經濟部標準檢驗局第六組 書函

電氣商品檢測技術一致性研討會會議紀錄

開會時間：107年4月11日（三）上午9時30分

議題三 亞信檢測公司提案

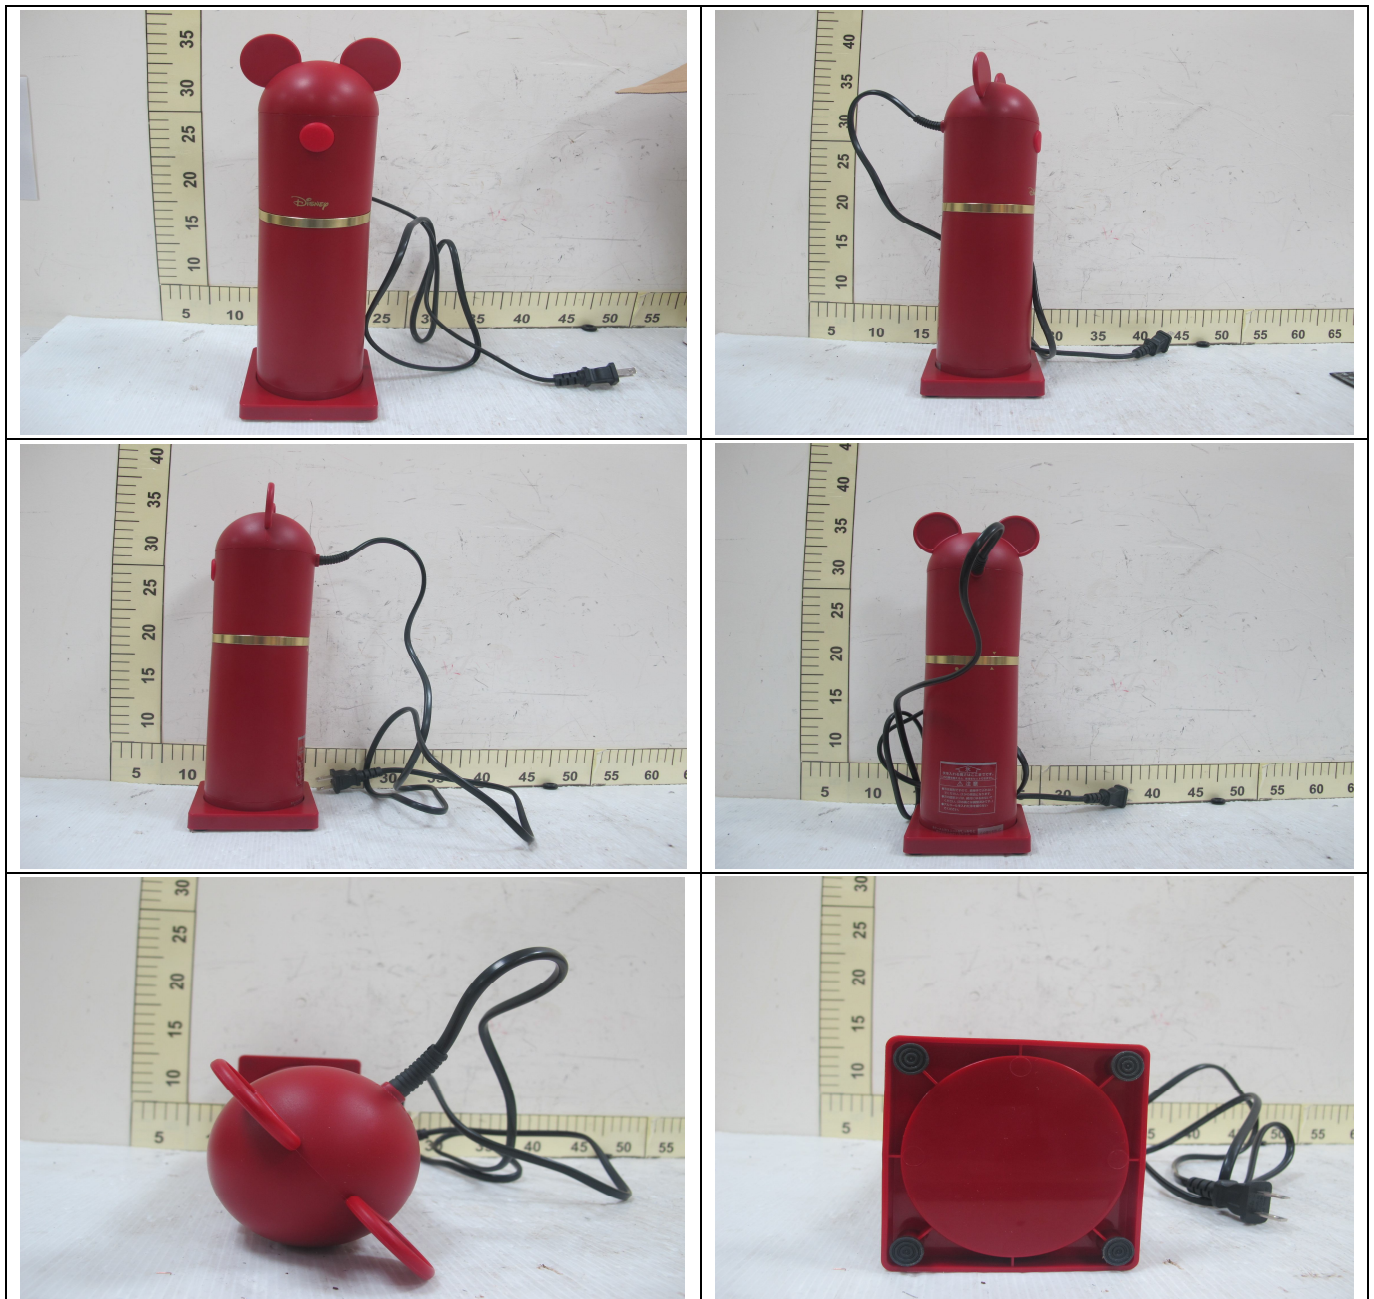
請討論產品外觀相片（如下圖所示）是否符合 CNS 60335-1（103 年版）第 22.44 節要求，電器不得有像玩具之造型和裝飾的外殼。

備考:例:外殼做成動物，字母，人或其比例模型

經出席與會人員討論，該商品造型類似卡通玩偶，不符合 CNS 60335-1（103 年版）第 22.44 節要求，建請提案單位再蒐集相關資料再行討論。

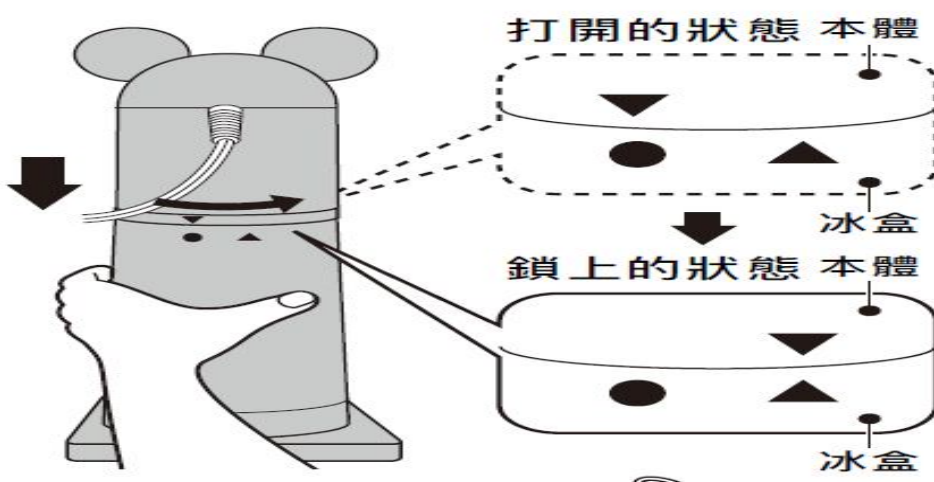
1. 如下圖所示產品說明書內有相關警語及符號標示。

- ◆ 本電器不預期供生理、感知、經驗或知識不足之使用者(包含孩童)使用，除非在對負有安全責任的人員之監護或指導下安全使用。
- ◆ 孩童應受監護，以確保孩童不嬉玩電器。
